**Dossier 267208 - Avis d'enquête publié dans la FAO le 10 septembre 2021 portant sur le plan d'affectation (PA) « Montolivet » - Parcelles 5630, 5631, 1421 et 1422 de la Commune de Lausanne**

Après examen des plans mis à l'enquête et discussion avec des habitants, le Mouvement pour la Défense de Lausanne s'oppose au projet susnommé pour les raisons suivantes :

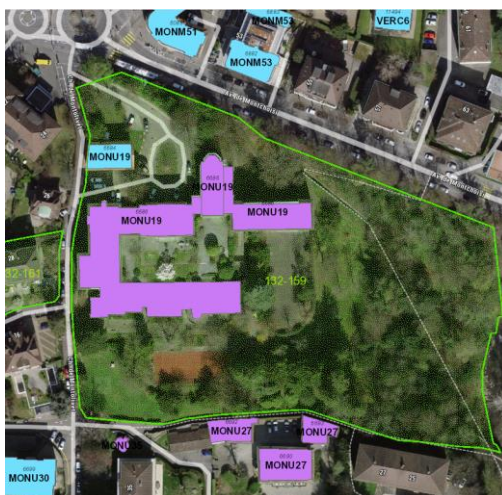
Le Projet futur prévoit l'abattage de 36 arbres protégés, dont des arbres de caractère majestueux et en particulier un cèdre de l'Atlas d'une hauteur de plus de 25m et dont le diamètre du tronc est de 74 cm. Il portera aussi atteinte à plusieurs autres arbres protégés disséminés dans le Jardin historique, dont 8 arbres majestueux supplémentaires, soit le Chêne (9), un if (10), des tilleuls (18, 100, 102), un tuya (19), un érable sycomore (103) et un marronnier (101).

Avec l'arrivée de 5 nouvelles constructions possibles (A, B, C, D et E) au cœur du jardin historique et qui impliqueront des aménagements souterrains conséquents, il est clair que de grand mouvement de terrain et de terrassement devront être faits, dans ces cas on va porter atteinte au système d'écoulement des eaux d'autant plus que la Vuachère est très proche et aussi toucher irrémédiablement aux systèmes radiculaires des arbres qui sont très nombreux et de grandes valeurs pour certain sur cette propriété. Ceci nous fait craindre une perte de végétaux ancien remplacés par des arbres jeunes qui auront besoin d'au moins 50 ans pour se développer.

Le projet s'éloigne donc de l'idée de continuité historique du lieu qui devrait alors correspondre à un espace de nature majoritairement. De même, on peut remarquer que sur le plan l'aire d'implantation E empiètera sur la limite.
